**AVIS RELATIF A LA PROTECTION
CONTRE LES EVENTUELS EFFETS NOCIFS ET NUISANCES
PROVOQUES PAR LES RAYONNEMENTS NON IONISANTS
GENERES PAR DES ANTENNES EMETTRICES STATIONNAIRES**

Commune : PONT-A-CELLES - Exploitant : PROXIMUS

Référence exploitant : 71PAC_01

Rapport n° 684 / 2023

Figure 1 : Vue en plan des lieux de séjour et des points de contrôle

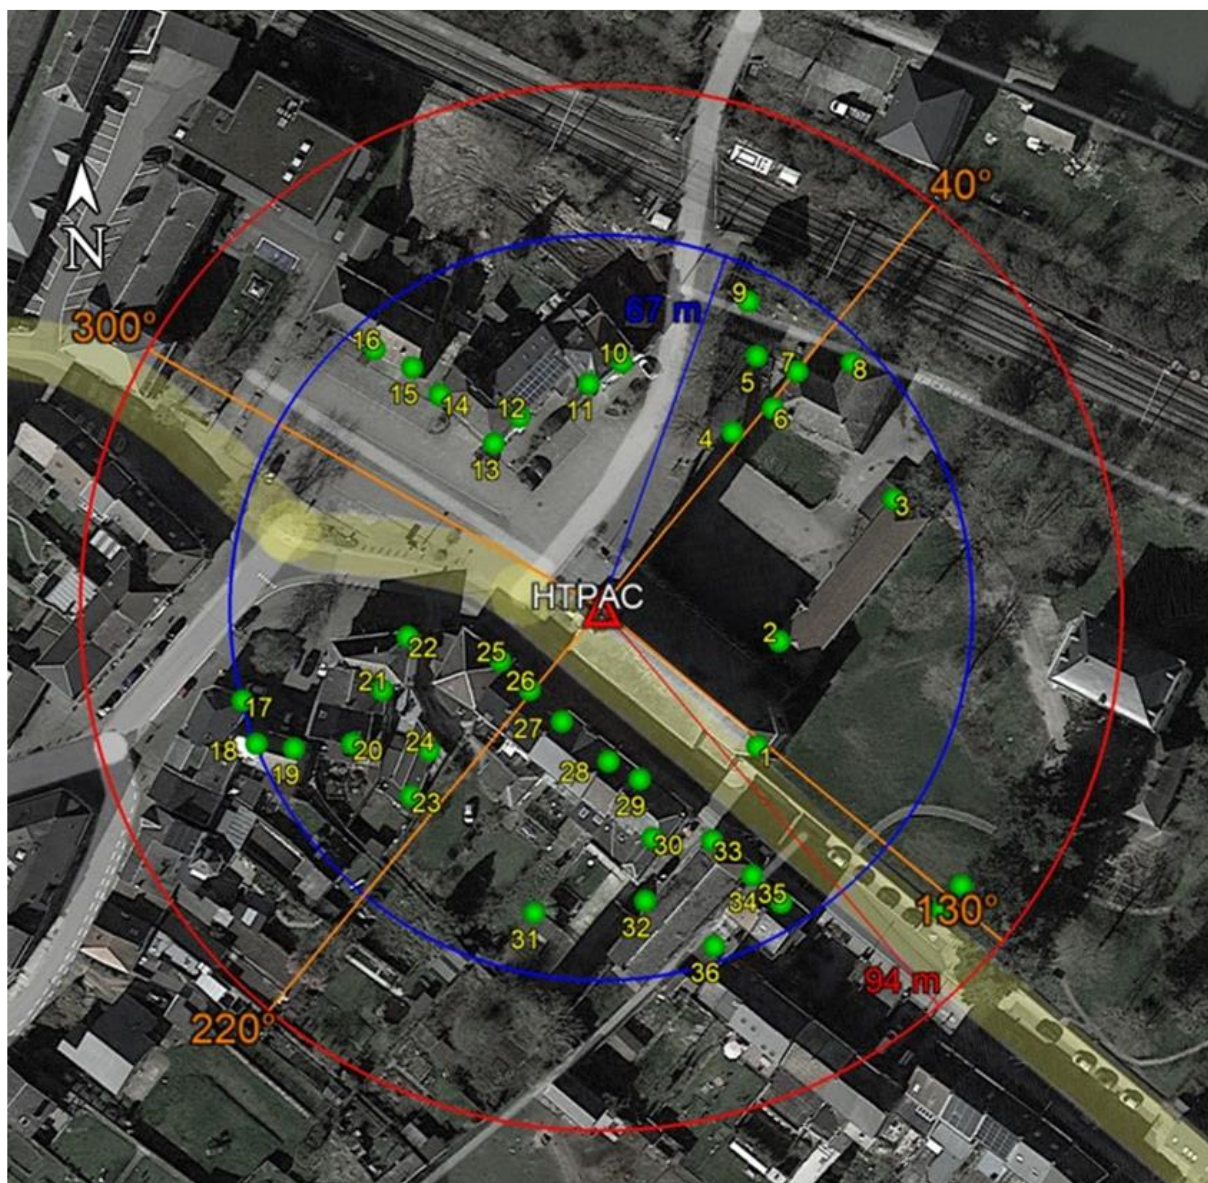
La valeur maximale de l'indice d'exposition relatif à la limite par installation, noté IE_i , a été calculée pour chaque lieu de séjour (ci-après dénommé « LS ») répertorié dans la déclaration de l'exploitant. La limite par installation est respectée si l'indice d'exposition ne dépasse pas la valeur 1. Le **Erreur ! Source du renvoi introuvable.** reprend les 35 LS² pour lesquels l'indice d'exposition est le plus élevé. Les différentes colonnes indiquent :

- le numéro du point de contrôle repris sur un des plans de la figure 1;
- le numéro du LS dans lequel se trouve le point de contrôle de la 1^{ère} colonne ;
- l'atténuation d'obstacle prise en compte pour le calcul de l'indice d'exposition dans le LS ;
- le résultat du calcul de l'indice d'exposition.

En ce qui concerne les antennes de l'installation mentionnées dans le tableau 1, la distance maximale à laquelle la limite pourrait être atteinte, à l'extérieur, est égale à 73,6 m. S'il n'y a pas de LS à une distance inférieure, les antennes respectent forcément la limite d'immission.

Dans le cas des LS situés à l'intérieur des bâtiments, une atténuation d'obstacle est prise en compte et il en résulte que la distance maximale à laquelle la limite pourrait être atteinte se réduit à 52,1 m.

Les résultats de l'évaluation décrite au paragraphe 4 indiquent que les antennes émettrices stationnaires de l'installation faisant l'objet du présent avis ne produisent pas, dans un lieu de séjour, un rayonnement électromagnétique maximum supérieur aux limites fixées à l'article 4 du décret.

Figure 2 : Vue en plan des installations d'antennes dans un rayon de 300 mètres autour de l'installation faisant l'objet de la demande d'avis

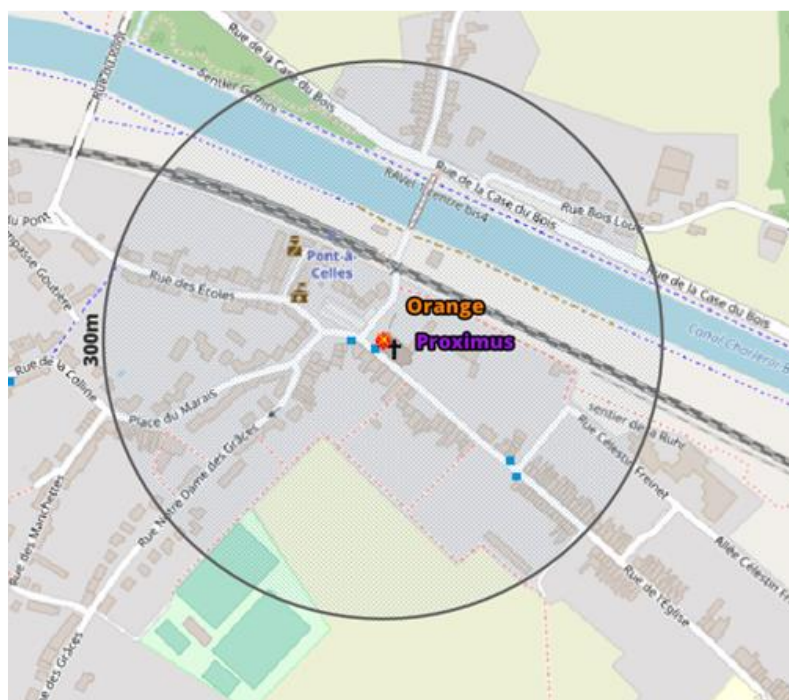
Le plan en projection verticale de la figure 2 indique la localisation des antennes actives éventuelles visées par le décret et situées dans un rayon de 300 mètres autour de l'installation référencée dans le paragraphe 2. Les données de localisation de ces antennes et les avis correspondant sont accessibles via le cadastre en ligne des antennes émettrices stationnaires⁶.

Compte tenu du nombre d'installations localisées dans la figure 2, il apparaît que l'intensité du rayonnement électromagnétique généré, dans les lieux de séjour situés à proximité de l'installation référencée dans le paragraphe 2, par l'ensemble des antennes émettrices stationnaires de l'ensemble

des exploitants du même site d'antennes émettrices stationnaires respecte la limite fixée à l'article 4, § 2 du décret.
